別添 2 新旧対照表

令和 3 年 2 月

株式会社グローバル・ニュークリア・フュエル・ジャパン

別図1 保安管理組織図

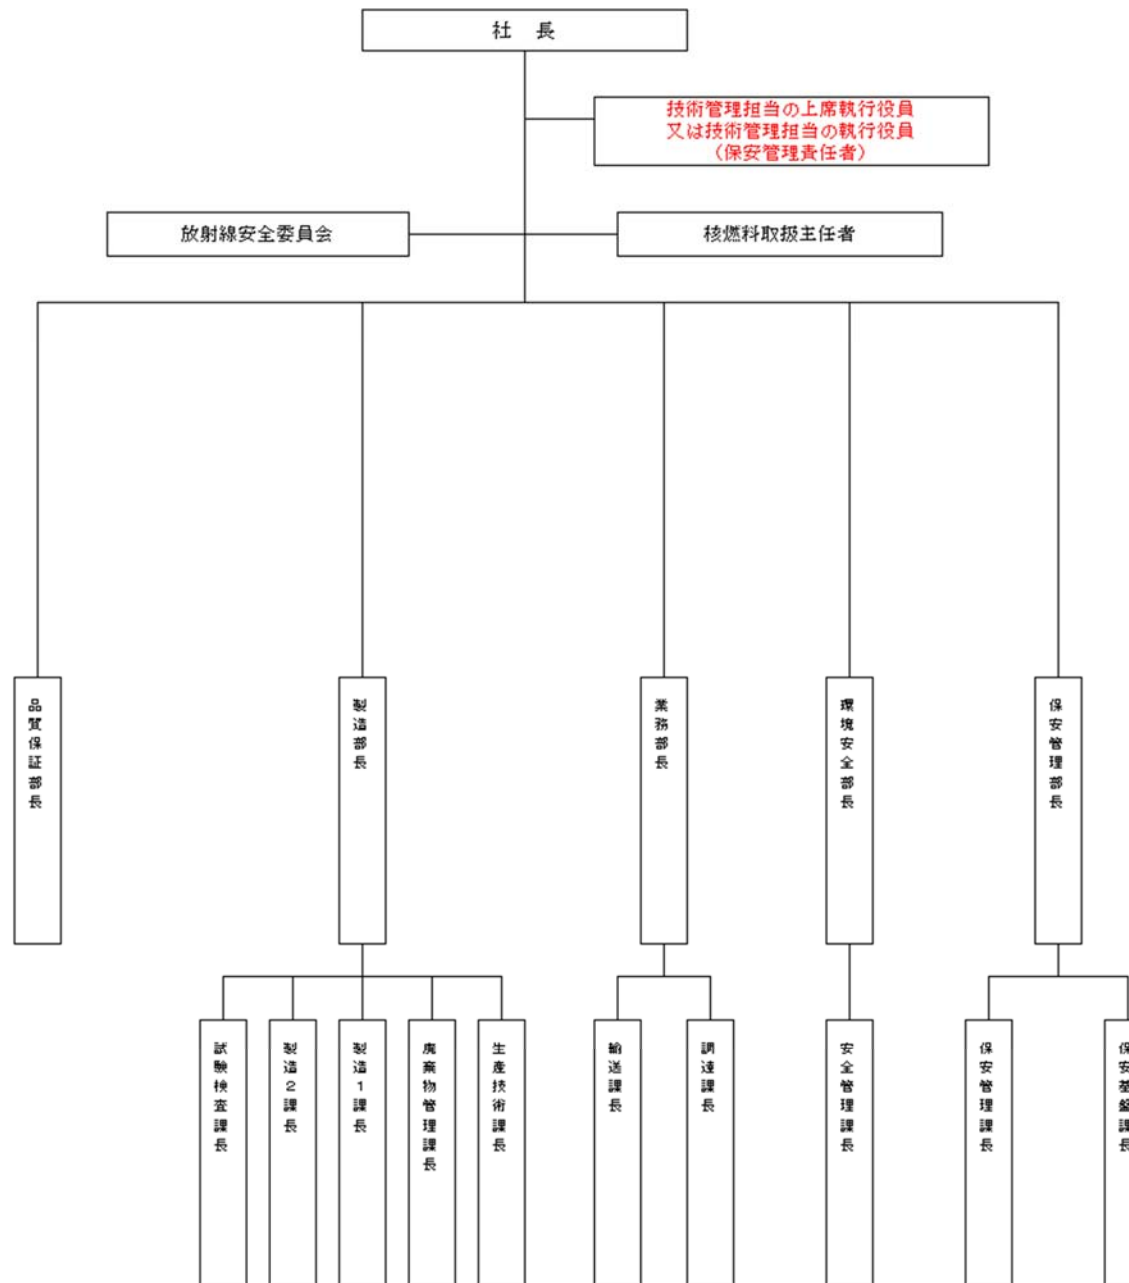
変更の理由(1)①
加工施設の保安のための業務に係る品質管理に必要な体制の整備に伴う変更。

変更の理由(1)④
記載の適正化を行う。(修正)

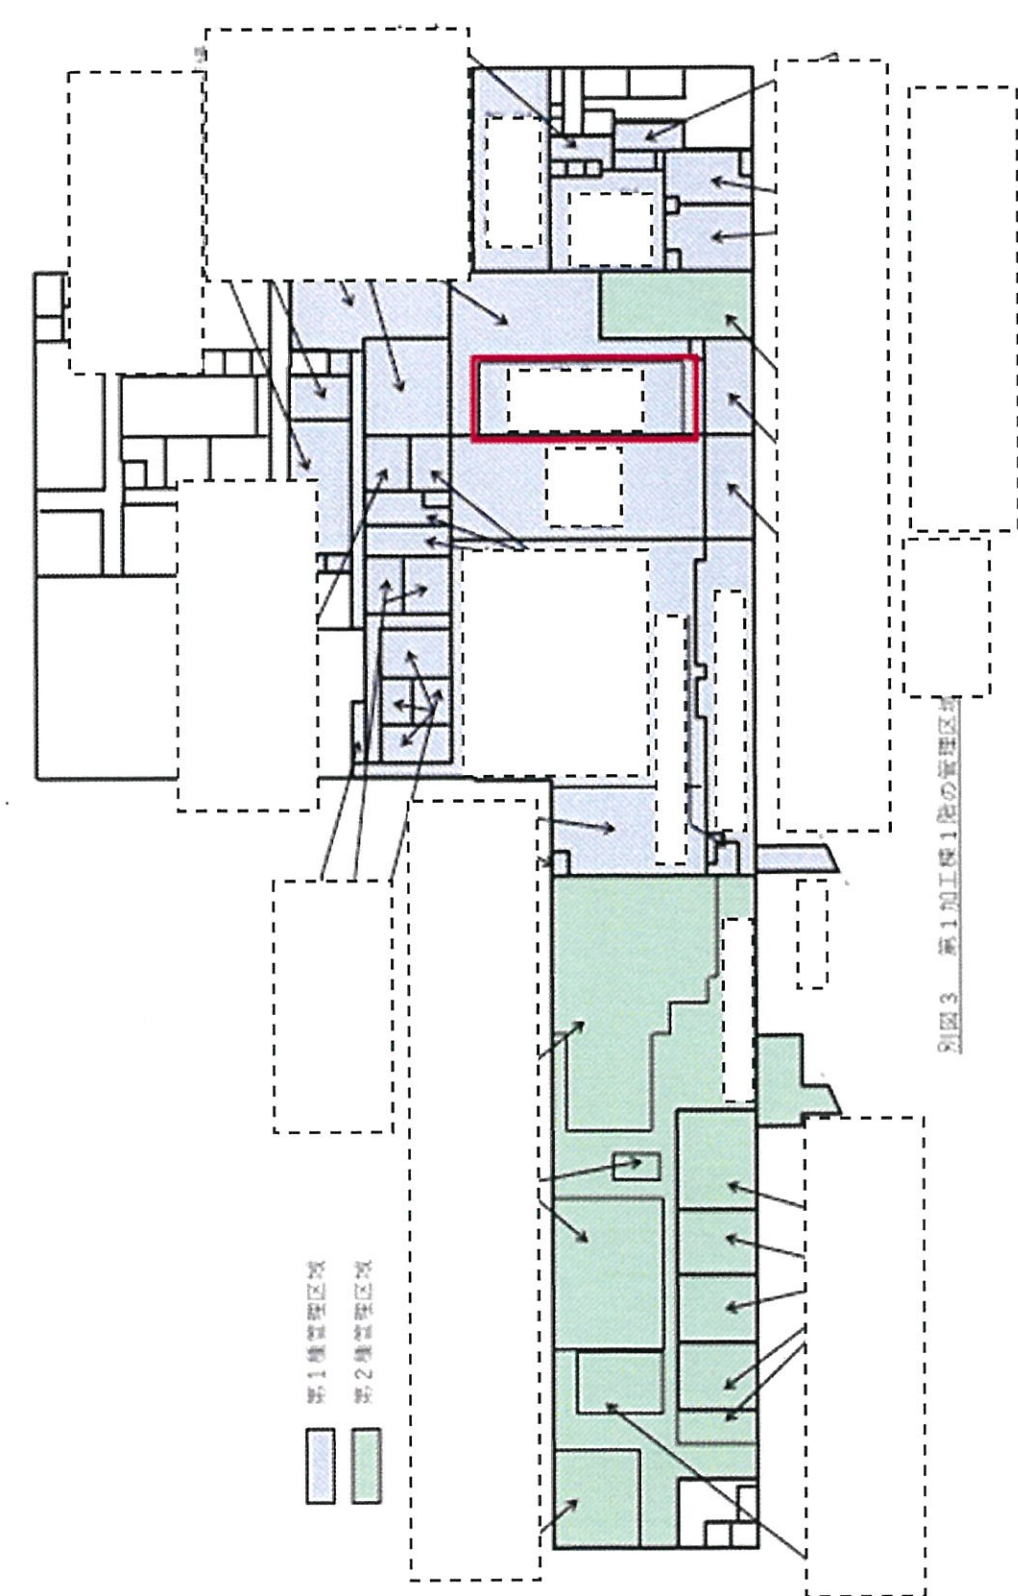
変 更 前 (令和元年7月2日付け原規規発第1907028号)	変 更 後	備 考
<p>第1加工棟</p> <p>周辺監視区域の範囲及び周辺監視区域内における</p> <p>周辺監視区域境界</p> <p>八軒式田道路</p>	<p>第1加工棟</p> <p>周辺監視区域の範囲及び周辺監視区域内における建物の配置</p> <p>周辺監視区域境界</p> <p>八軒式田道路</p>	<p>変更の理由(1)② 原子力規制における検査制度の見直しに伴う変更(加工規則第8条第1項第7号)</p>

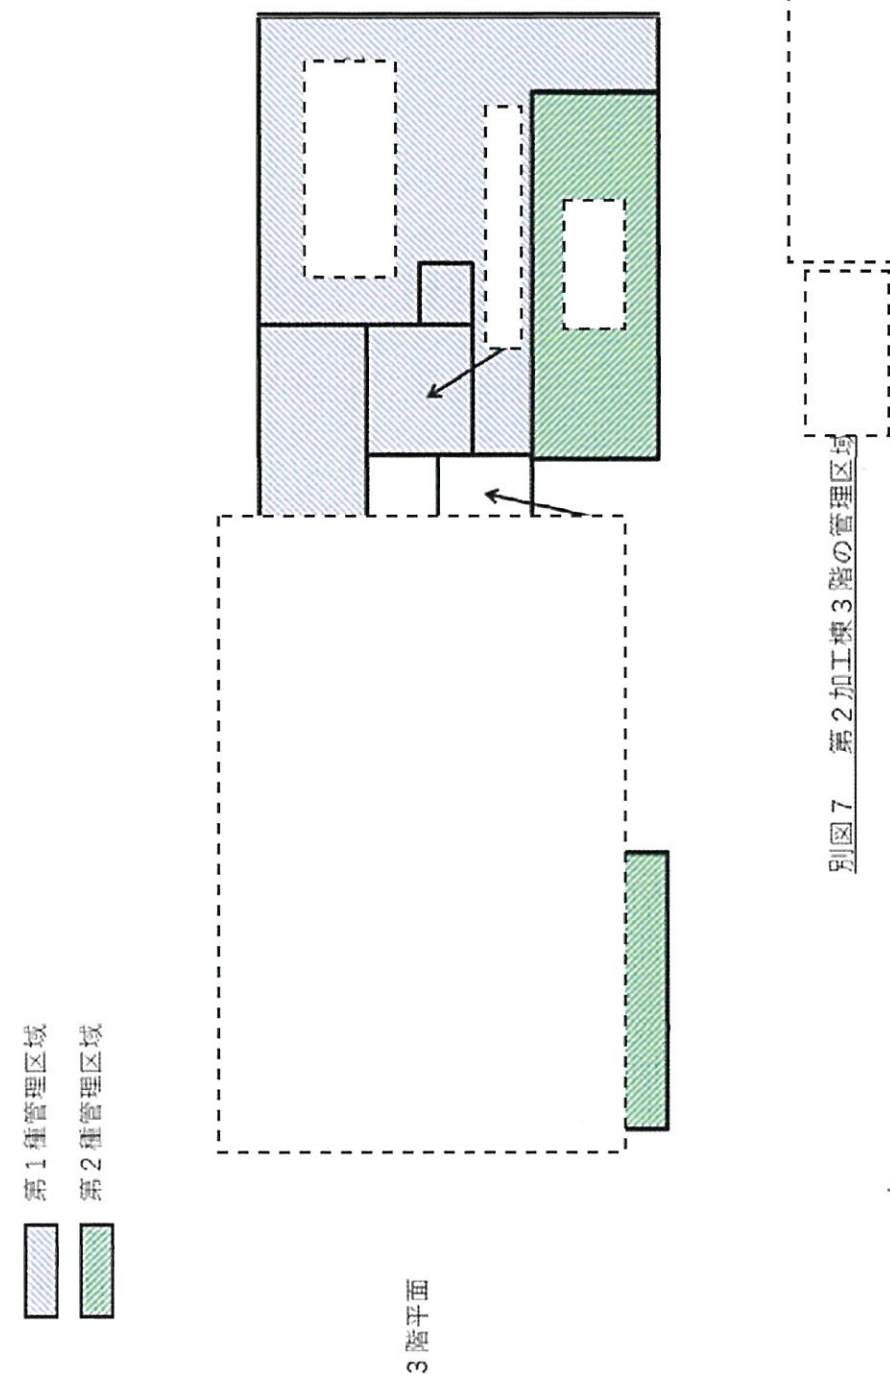
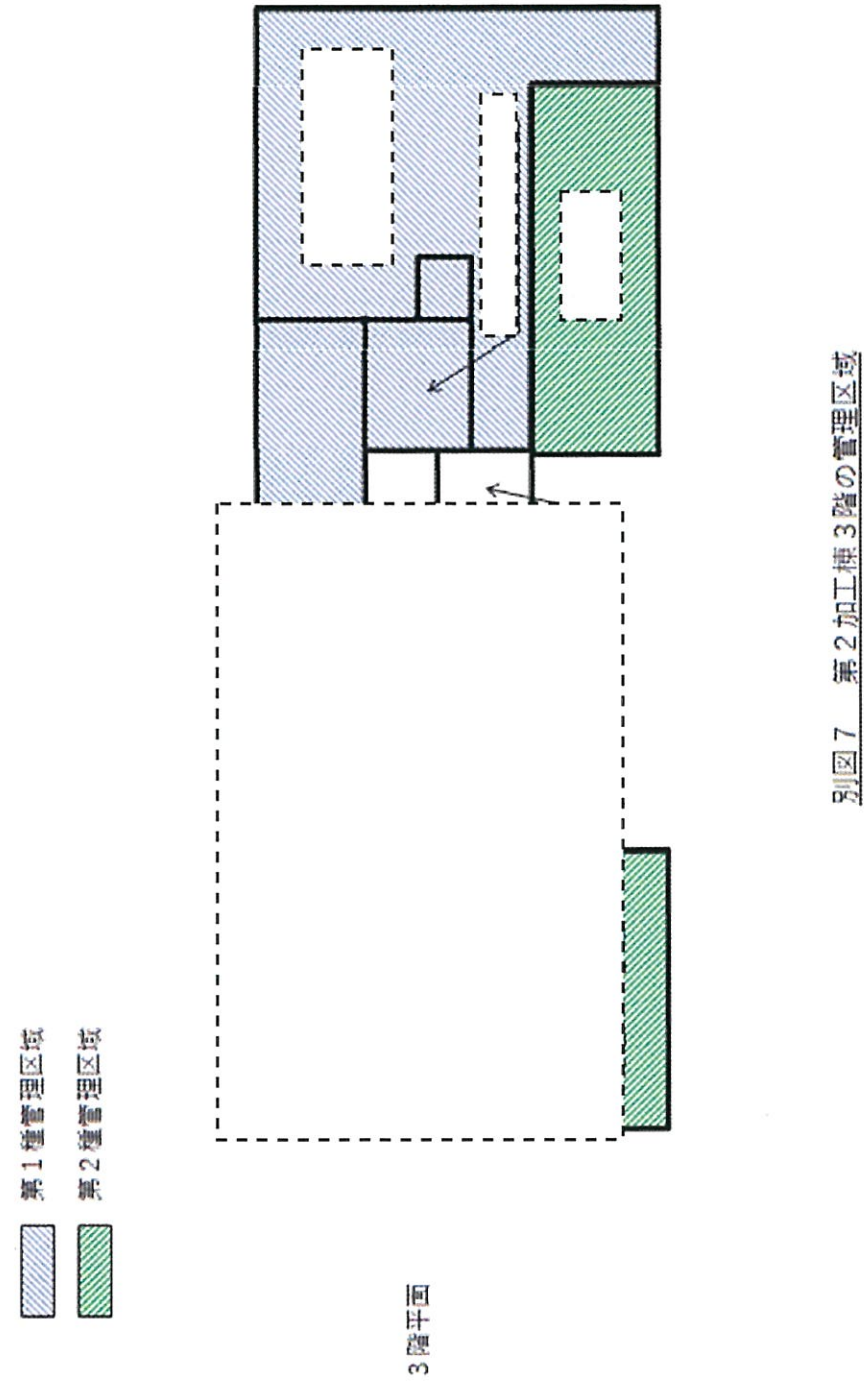
変更の理由(1)②
原子力規制における検査制度の見直しに伴う変更（加工規則第8条第1項第7号）

添2の図1 重大事故等対策組織

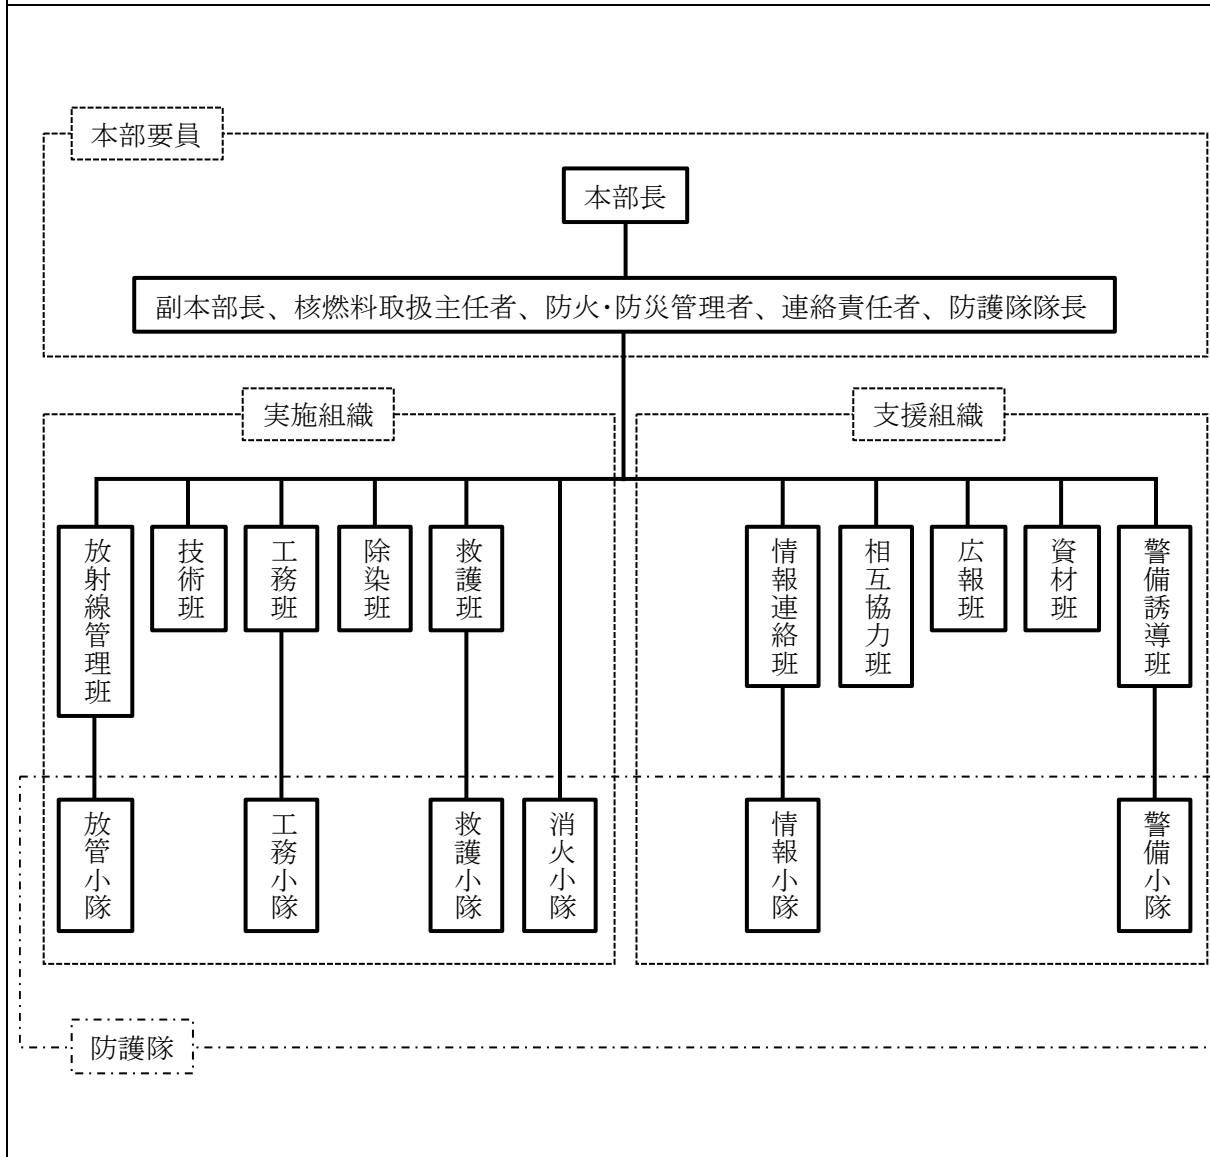
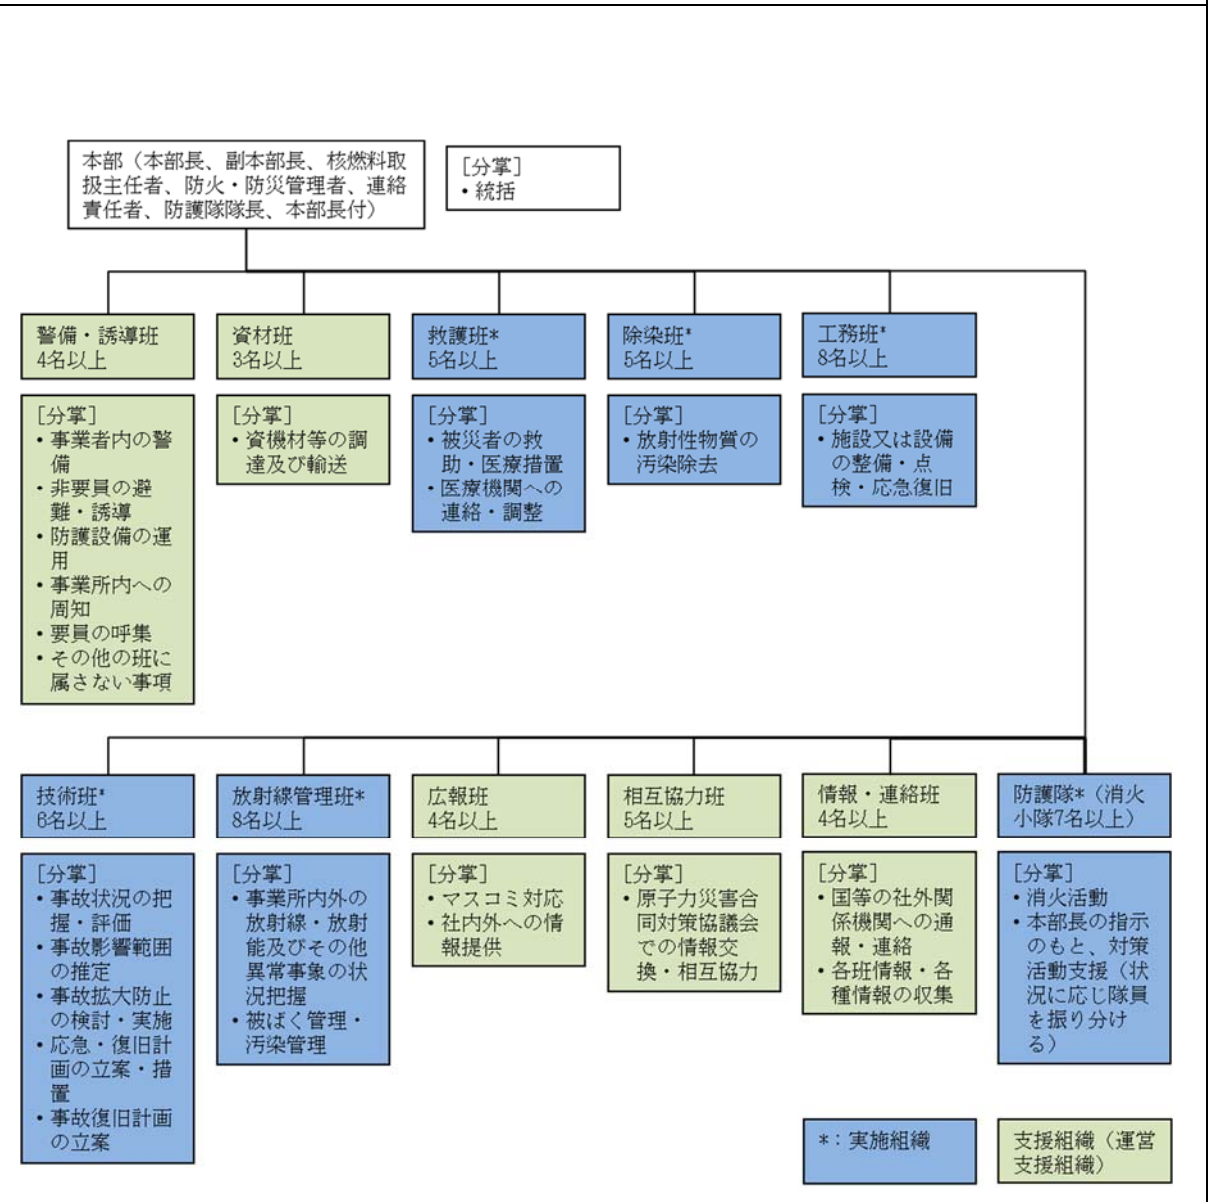
変更の理由(3)
記載の適正化を行う。(修正)
